## 設計及び工事の方法の変更認可申請に関する一部補正の内容

# 変更認可申請の一部補正の概要

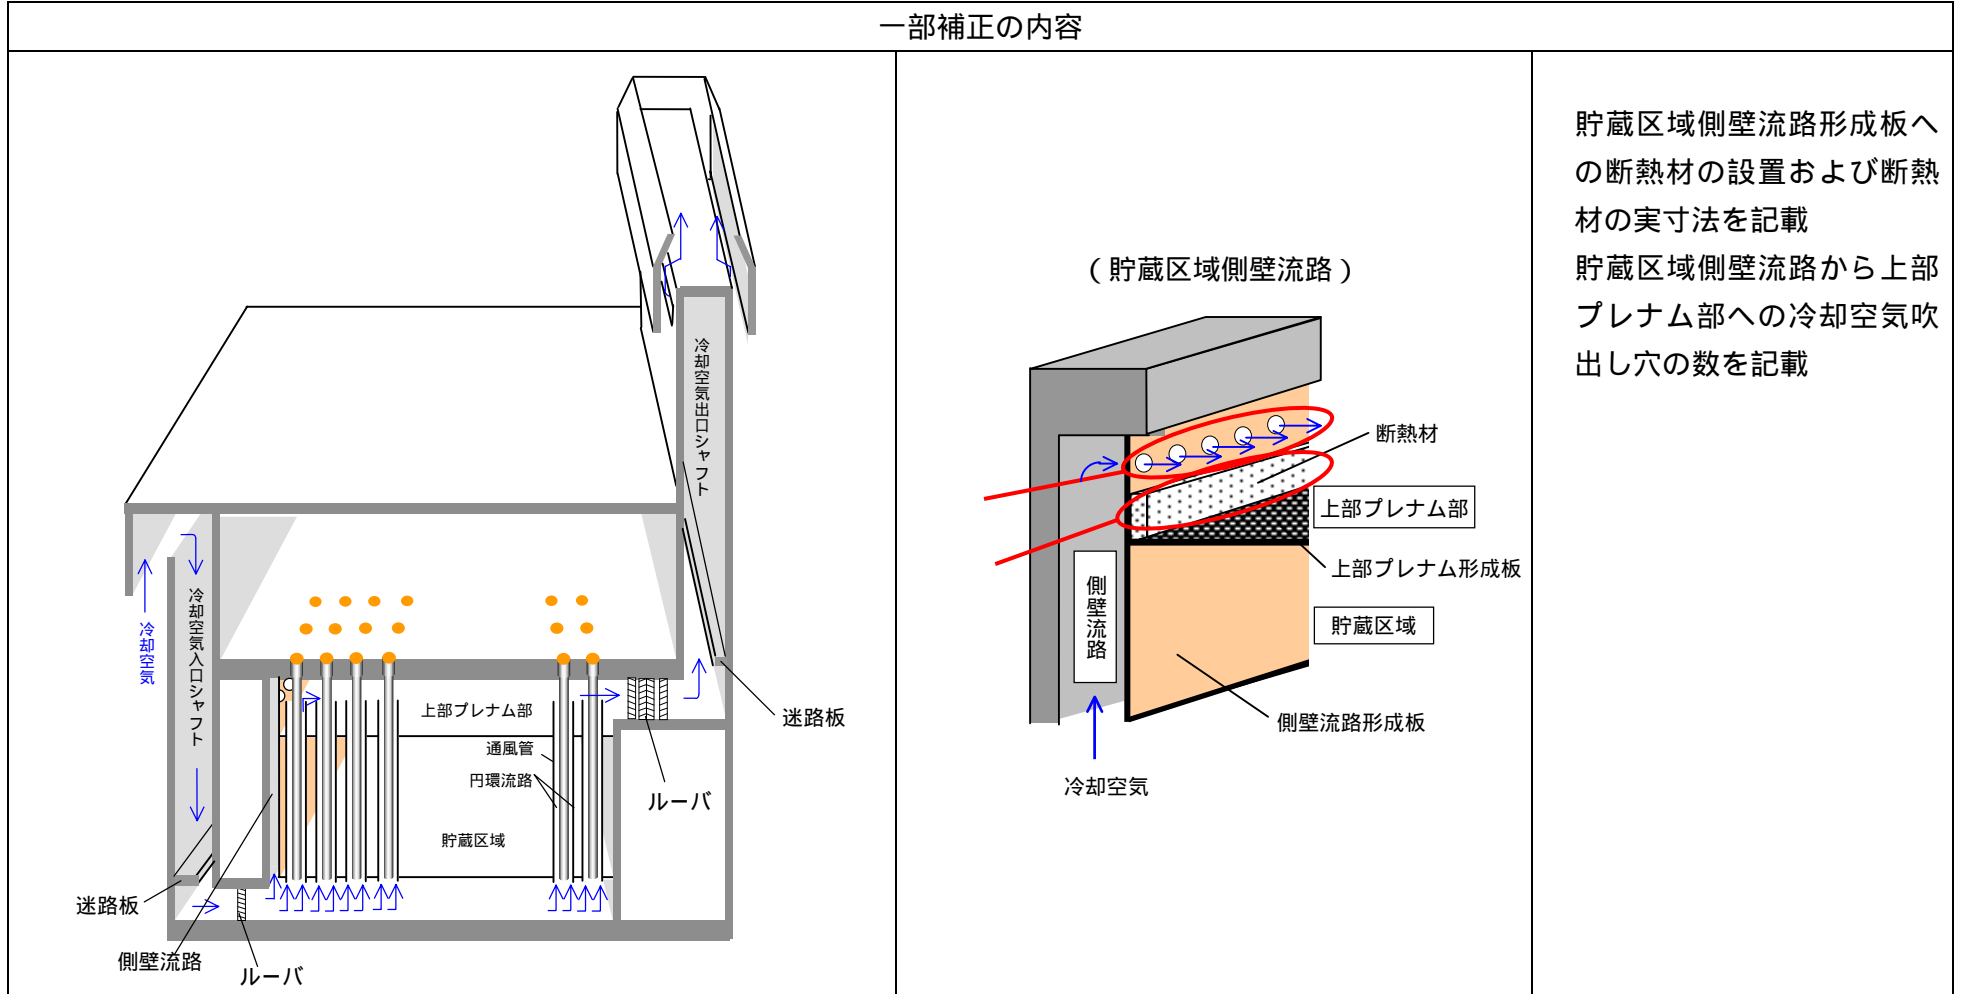
**【高レベル廃液ガラス固化建屋】**

貯蔵区域側壁流路形成板への断熱材の設置および断熱材の実寸法を記載

貯蔵区域側壁流路形成板の冷却空気吹出し穴の数を記載

**【第1ガラス固化体貯蔵建屋・東棟】**

貯蔵区域側壁流路形成板に設置する断熱材の実寸法を記載

貯蔵区域側壁流路形成板の冷却空気吹出し穴の数を記載

出口シャフト側壁流路形成板への断熱材の設置および断熱材の実寸法を記載

局部的にコンクリート温度が65 を超える箇所に関する解析結果を添付

解析の結果、「出口シャフト迷路板部」、「天井コンクリート（搬送室床部）収納管貫通部」にコンクリート温度が65 を超える箇所が存在するが、局部コンクリート温度の制限値である90 以下（通商産業省告示の解説には、コンクリート温度制限について一般部65 以下、局部90 以下と記載されている）を満足することを確認した。

【第1 ガラス固化体貯蔵建屋・東棟】

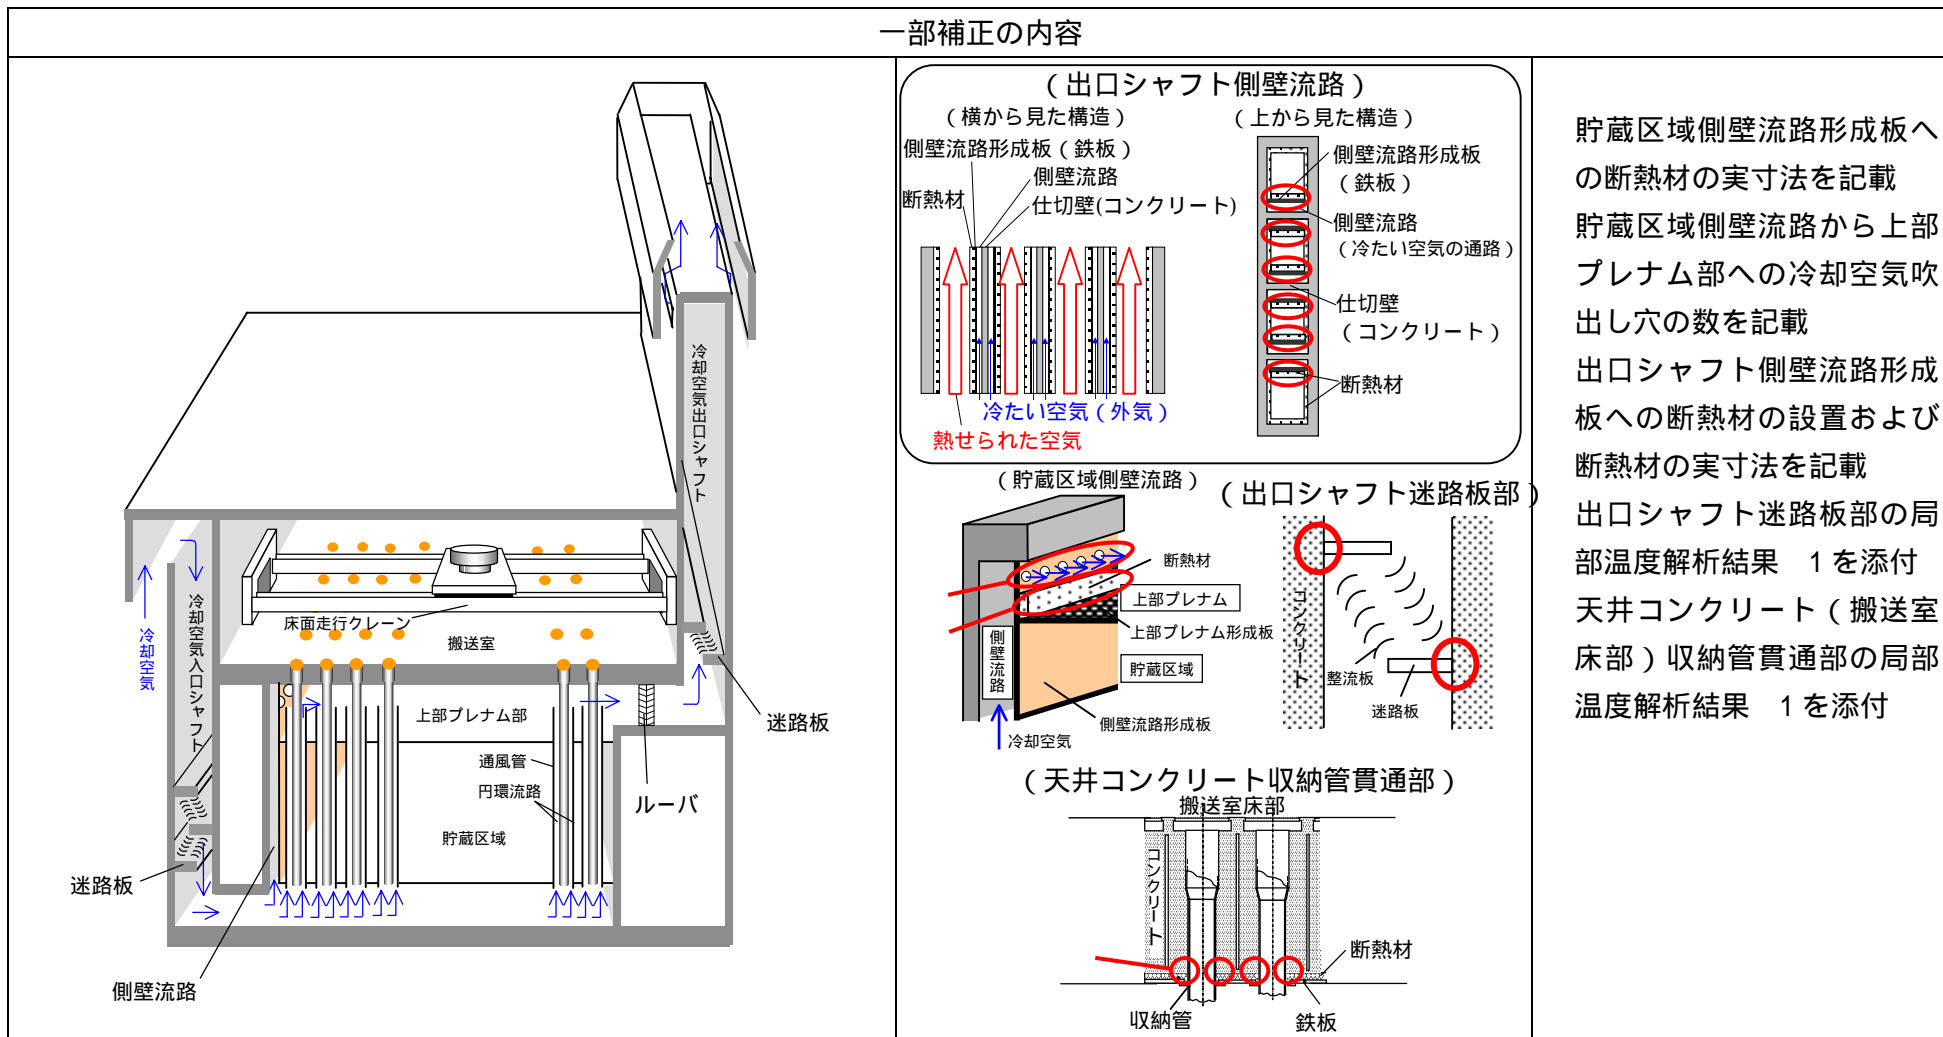
貯蔵区域側壁流路形成板への断熱材の設置および断熱材の実寸法を記載  
貯蔵区域側壁流路から上部プレナム部への冷却空気吹き出し穴の数を記載

貯蔵区域側壁流路形成板への断熱材の実寸法を記載  
 貯蔵区域側壁流路から上部プレナム部への冷却空気吹出し穴の数を記載  
 出口シャフト側壁流路形成板への断熱材の設置および断熱材の実寸法を記載  
 出口シャフト迷路板部の局部温度解析結果 1を添付  
 天井コンクリート（搬送室床部）収納管貫通部の局部温度解析結果 1を添付

1 局部においても、通商産業省告示の解説に記載されているコンクリートの温度制限（一般部：65 以下、局部：90 以下）を満たしていることを明確に示すため、温度解析結果を添付した。
